ZP.271.5.2017

**Kompleksowe opracowanie dokumentacji projektowo-kosztorysowej i technicznej dla
zadania: „Zagospodarowanie terenu rekreacyjno – sportowego w Miasteczku Krajeńskim –
wyposażenie w infrastrukturę placu zabaw, siłowni zewnętrznej i skateparku”**

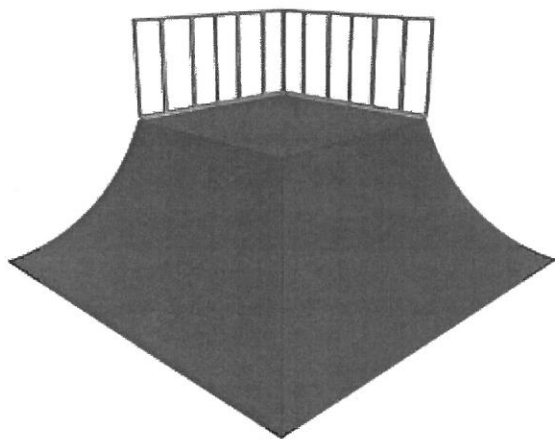
- c) funbox z grindboxem 2,44 x 7,20 m - jaka ma być wysokość elementu ? Ponadto w załączniku 11 c jest wizualizacja szerszego elementu funbox z grindboxem (wzdłuż całości funboxu) i poręczą (na długości 2/3 funboxu), także w przedmiarze jest nazwa funbox z grindboxem i poręczą – jaki zatem element należy wycenić i wykonać ?

Odpowiedź:

wysokość funboxu od 0,5 do 0,6 m., należy wycenić i wykonać funbox z grindboxem i poręczą o zbliżonych wymiarach tj. 2,44 x 7,20 m, grindbox i poręcz na 2/3 długości funboxu,
